חוות דעת הנדסית

אבן גבירול הרצליה

חוות דעת מומחה

1.1.1. חדר הורים

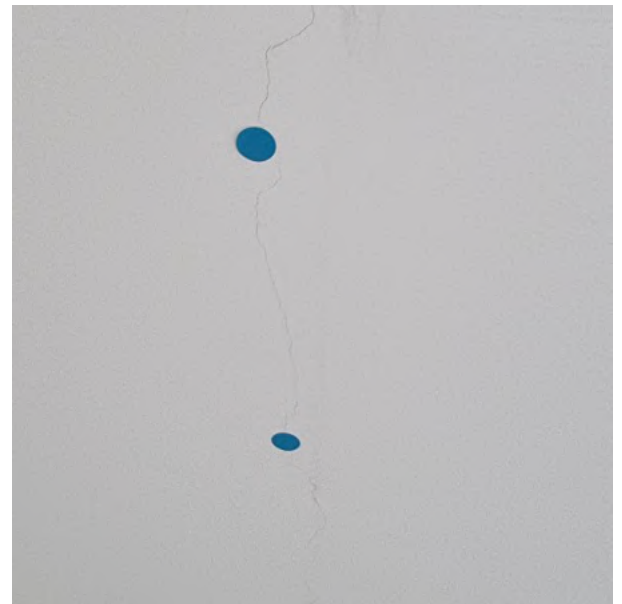
סדקים במקומות שונים בדירה בעיקר במקומות הבאים:

המלצה: יש לבצע תיקון לפי ההנחיות הבאות:
 א. לגרד את הטיח עד לבלוק ברצועה של כ 20 ס"מ, 10 ס"מ מכל צד של הסדק, להסיר כל שכבה רופפת ולשטוף היטב בלחץ מים מתוקים.
 ב. לפתוח את הסדקים בצורת קונוס ולמלא במרק גמיש לסתימת סדקים.
 ג. ליישם שכבה אחת של מרק גמיש או ש"ע יסוד קושר בשיעור המומלץ לפי היצרן.
 ד. ליישם בכף טייחים (מלז') שכבה אחת של מרק גמיש או ש"ע ביניים למילוי גמיש בשיעור המומלץ לפי היצרן. מעל לשכבה זו יש להדביק רשת לחיזוק.
 ה. ליישם שכבה נוספת של מרק גמיש או ש"ע ביניים מילוי גמיש בשיעור המומלץ לפי היצרן.

2.2.2. מרפסת שירות

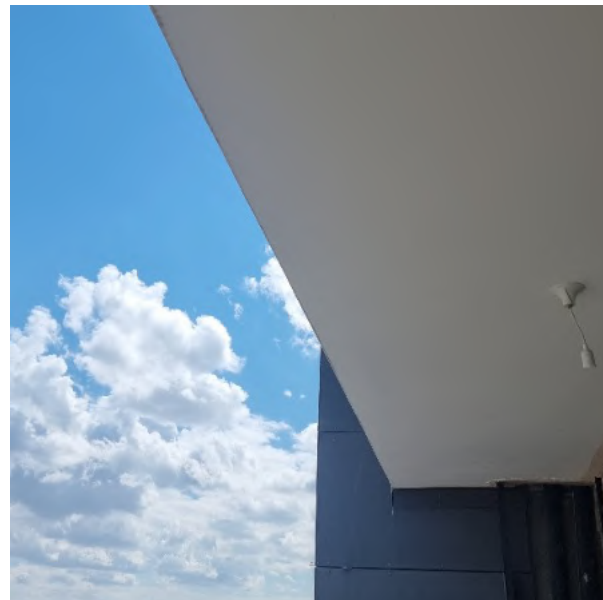
רטיבות בתקרת ה.

המלצה: נדרש לאתר את מקור הרטיבות, לתקן בצורה מקצועית ולחדש צביעה.
 זאת בניגוד לתקנות התכנון והבניה - סעיף 5.33 (א) - "גגו של בנין, קירות ורצפות של המרתפים והמקלטים התת קרקעיים ורצפות חדרי השרות למעט אלה שבקומה התחתונה יאוטמו בחומרים אספלטיים".
 וכך בניגוד לת"י 1476 על כל חלקיו.
 5000 ש"ח

6.1.1. מקלחת הורים

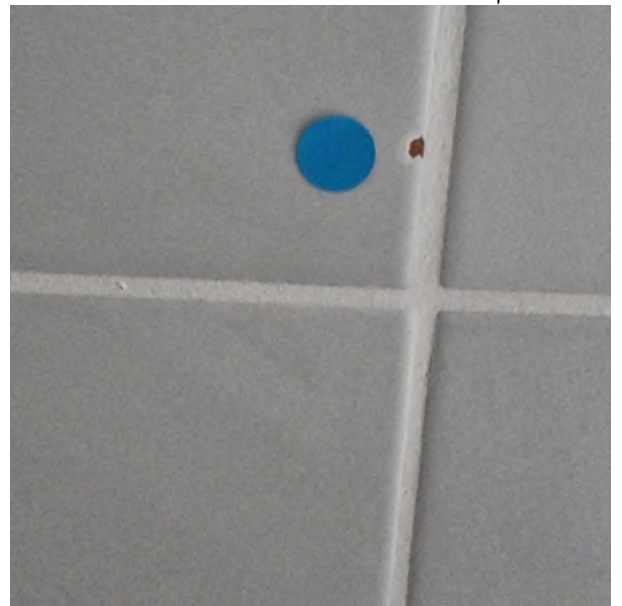
פגמים באריחים (שברים, סדקים, בועות אויר, כתמים, נקבים, חוסר ו/או עודף זיגוג, שקערוריות, גבשושיות, סימני ליטוש) ב. במקומות הבאים:

המלצה: נדרש לפרק ולהחליף אריחים פגומים.
זאת בניגוד לת"י 314.

6.3.1. חדר שירות

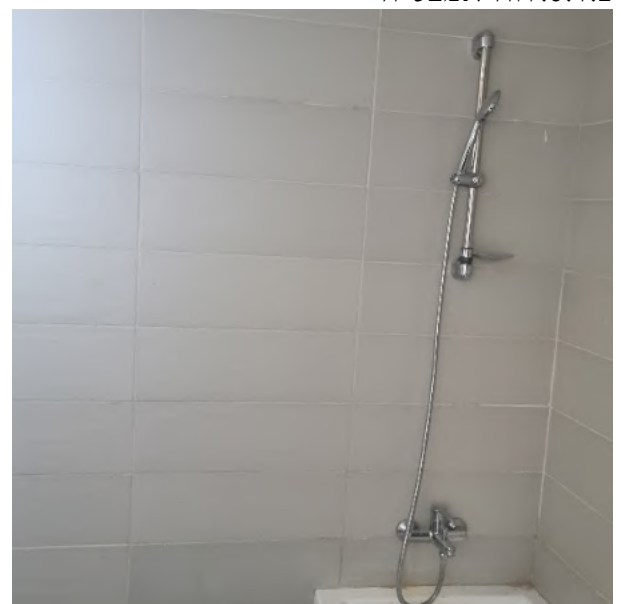
חיתוך סביב צינורות/אביזרים בנעשה בצורה לא מקצועית. / לדוגמא:

המלצה: נדרש לתקן בצורה מקצועית.
זאת בניגוד למפרט הכללי סעיף 100652 לפיו: "ביצוע חיפוי פנים יהיה כאמור בסעיף 100641 לעיל"
וכן בניגוד למפרט הכללי סעיף 100641 לפיו: "פתחים לצינורות ואבזרים יבוצעו ע"י עיצוב חורים באריחים בעזרת מכשיר מתאים".
300 ש"ח

7.3.1. מקלחת הורים

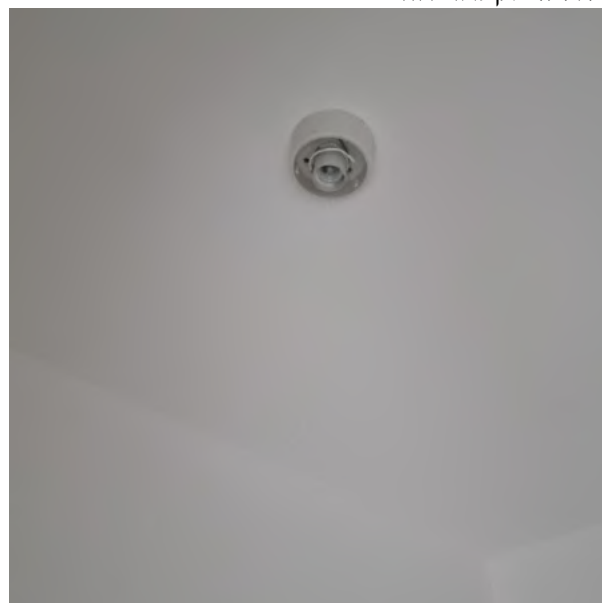
טרם הורכבו מכסים בקופסאות חשמל בקירות וכבלי חשמל בולטים מפני הקיר.

זאת בניגוד למפרט הכללי הבין משרדי לבניה (הספר הכחול) סעיף 08.
ובניגוד לתקנות החשמל (התקנת מוליכים) משנת 1970 סעיף 42 הקובע כי: "תיבה ואבזר יהיו תקינים ובנויים באופן שיבטיחו את כל אלה או מקצתם לפי העניין ... (2) הגנה בפני מגע מקרי בחלקים החיים שבתוכם; (3) אטימה נאותה בפני חדירת גזים, מים, אבק וחומרים מזיקים אחרים, הכל לפי מקום ההתקנה ...".
50 ש"ח

8.1.1. חדר הורים

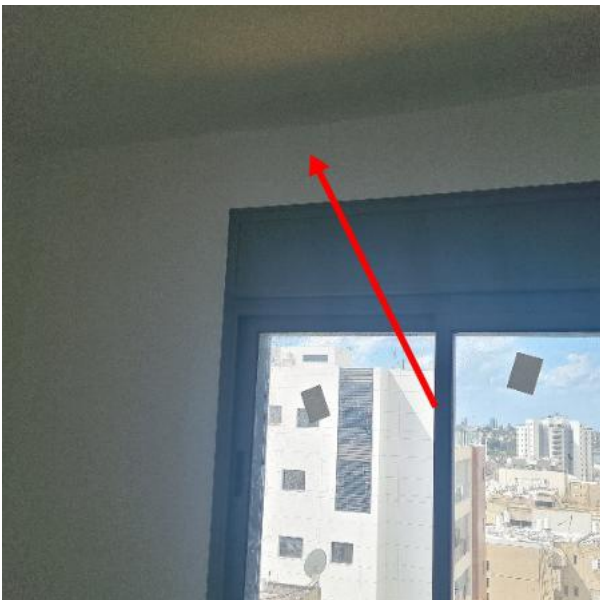
תיקוני שפכטל בולטים, לא מקצועיים ובשינוי מהטקסטורה הקיימת ב.

המלצה: נדרש לשייף ולחדש צביעה עד לקבלת מראה אחיד.

8.2.3. סלון

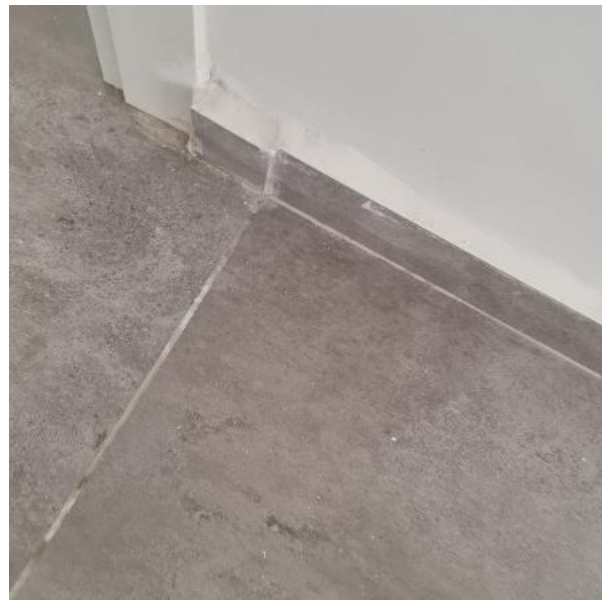
גבשושיות וגלים בטיח בעיקר ב.

המלצה: יש לבצע חידוש חלקי תוך יישור בסרגלים, וצביעה חוזרת. זאת בניגוד לתקנים הישראליים של מכון התקנים ת"י 1920.2- לגבי סטיות מותרות בטיח. ובניגוד למפרט הכללי סעיף 09.04.01.01 לפיו: "יום לפני התחלת עבודות הטיח יבצע הקבלן את הפעולות הבאות: א. יסתום את החורים והמרווחים ("פוגות") בין הבלוקים, יסיר שכבות רופפות ויקצץ חוטי קשירה... ב. ינקה את פני השטח משמן, אבק, מלחים וכד'..."

8.3.1. מבואת כניסה לממד

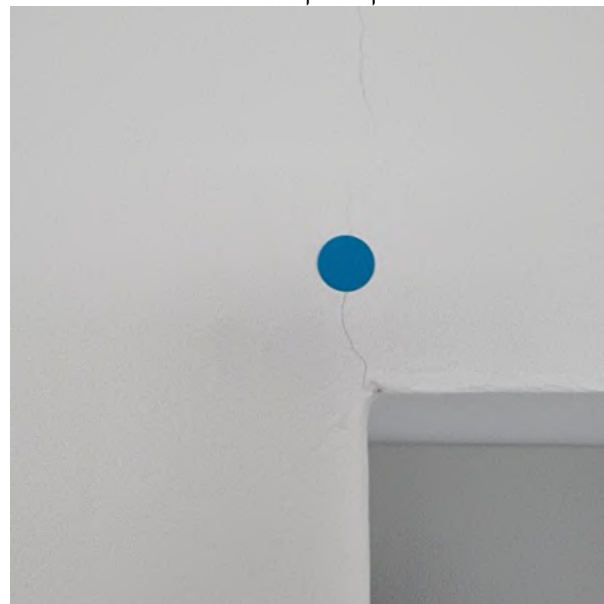
מרחק משתנה של שיפולים מקירות.

המלצה: נדרש לפרק את השיפולים, להרכיב רשת חיזוק, לבצע טיח במישור אחיד ולהרכיב השיפולים מחדש במרחק 1 ס"מ מפני הטיח.

9.2.1 פאנל בחדר הורים

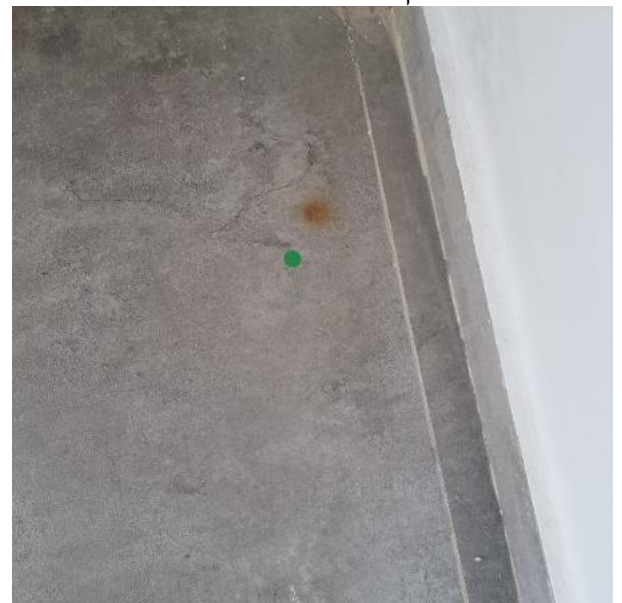
פגיעות ופגמים באריחים (שברים, סדקים, שריטות וכדומה).

המלצה: נדרש לפרק ולהחליף האריחים הפגומים. זאת בניגוד לת"י 1555 חלק 3 סעיף 5.1.4.4 - הדורש בדיקת שלמות ונקיות האריחים ופסילה של כל אריח שאינו עומד בדרישות ת"י 314, והחלפת אריחים פגומים או אריחים שנפגעו במהלך העבודות. 900 ש"ח

9.6.1. מרפסת

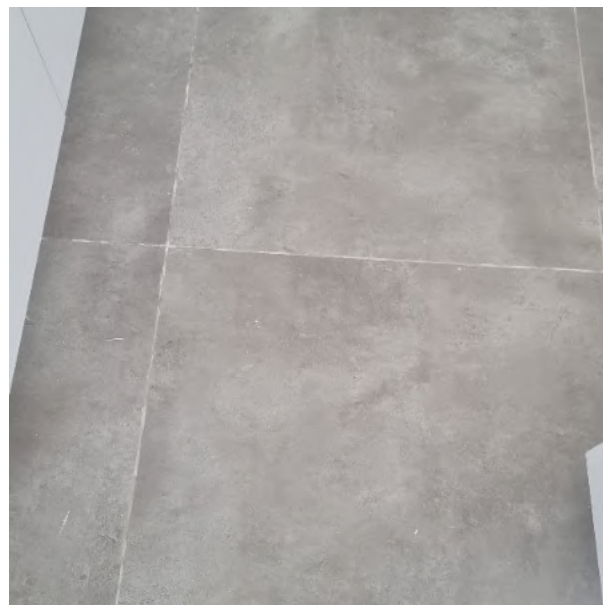
ריצוף במרפסת בוצע בשיפועים לא תקינים לכיוון פתחי הניקוז והדבר מונע ניקוז תקין וגורם להצטברות שלוליות מים.

המלצה: יש לפרק את מלוא הריצוף ולרצף מחדש כראות. זאת בניגוד לת"י 1555 חלק 3 - סעיף 3.2 - שבו נדרש שפני הרצפה יתאימו למפלס ולשיפוע שבתכנון כאשר בשטחים לא מקורים או החשופים לגשם השיפוע הנדרש יהיה מינימום 1%, לכיוון פתחי ניקוז. 7000 ש"ח
